Presentazione di osservazioni relative alla procedura di:

Valutazione di Impatto Ambientale (VIA) – art.24 co.3 D.Lgs.152/2006 e s.m.i.

**Autostrada A31 Valdastico nord**

**Individuazione di criticità geologica particolarmente rilevante nei Comuni di Valdistico e Pedemonte in merito al progetto preliminare Autostrada Valdistico A31 Nord**

Fig. 1. Simulazione su foto aerea dell'area dello svincolo di Valle dell'Astico (Figura 40 del file 2505\_010101001\_0101\_0PP\_A0.pdf del Progetto preliminare).

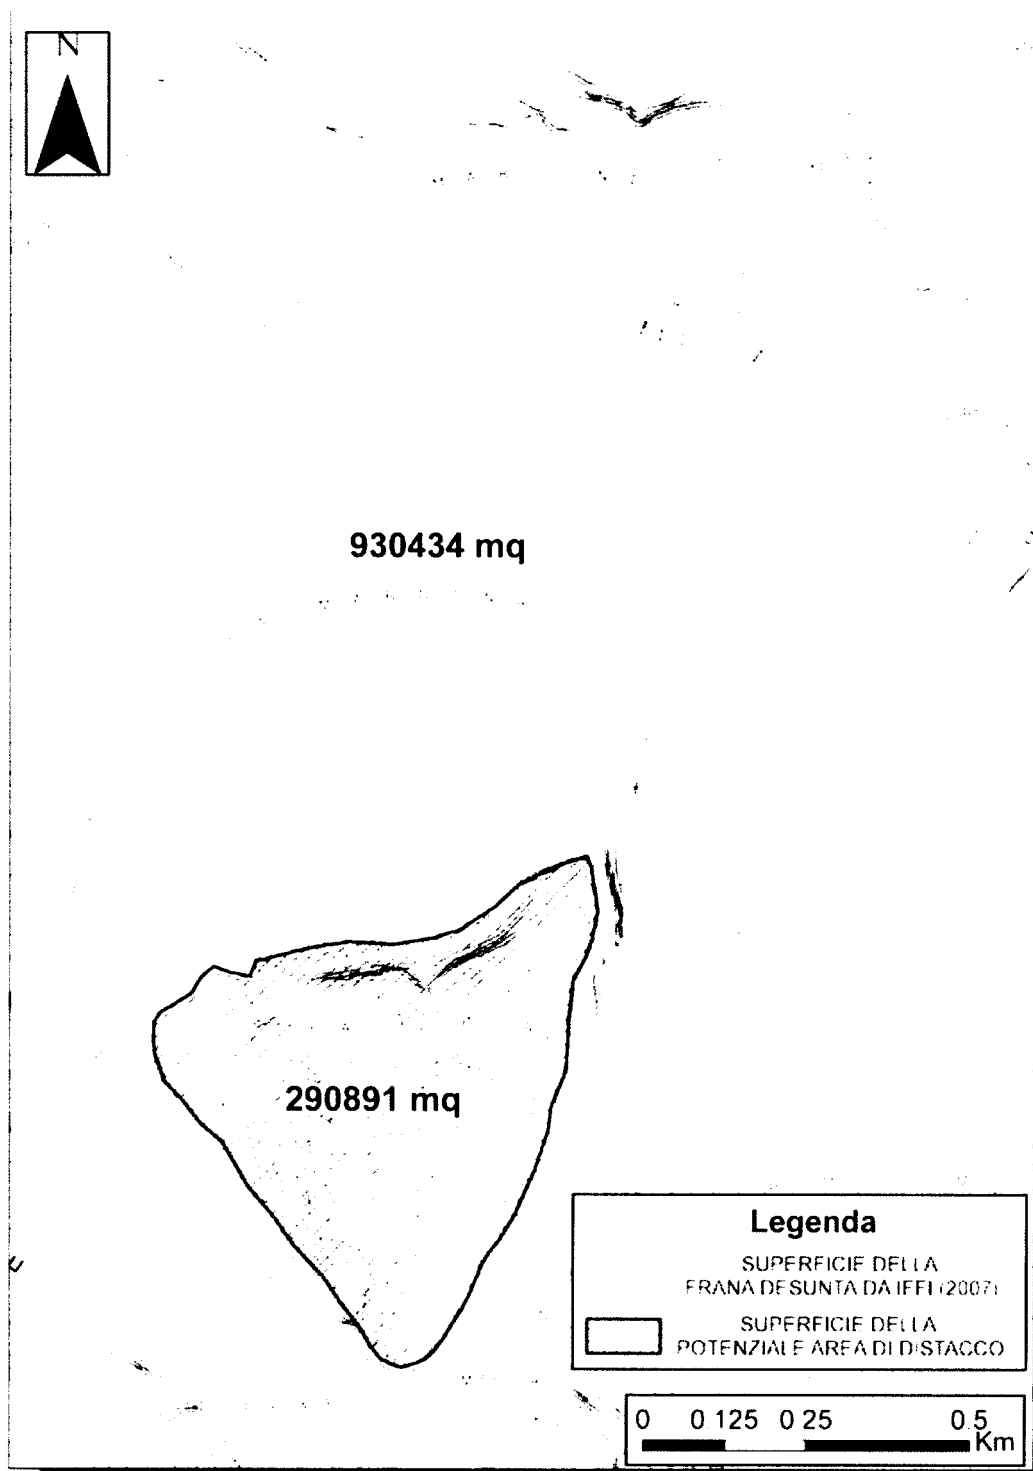
*Quest'ipotesi è stata valutata attentamente ed è stata proposta perché consente di ottenere diversi benefici: innanzitutto, **vista l'orografia del territorio, non è possibile inserire lungo lo sviluppo del tracciato altre aree di servizio**, inoltre va considerata la posizione dello svincolo nei confronti del territorio stesso. Infatti lo svincolo permette di raggiungere, tramite la S.S. 350, gli altipiani di Folgaria e Lavarone, ed è quindi presumibile che divenga centro di scambio e raccolta del turismo, soprattutto invernale. Per tale motivo è stata attrezzata un'area che prevede non solo la stazione carburanti ma **anche un piccolo centro con attività di ristorazione, divenendo un potenziale punto di raccolta ed aggregazione con importanti anche possibilità di offrire lavoro agli abitanti dell'intorno** (Fig. 1).*
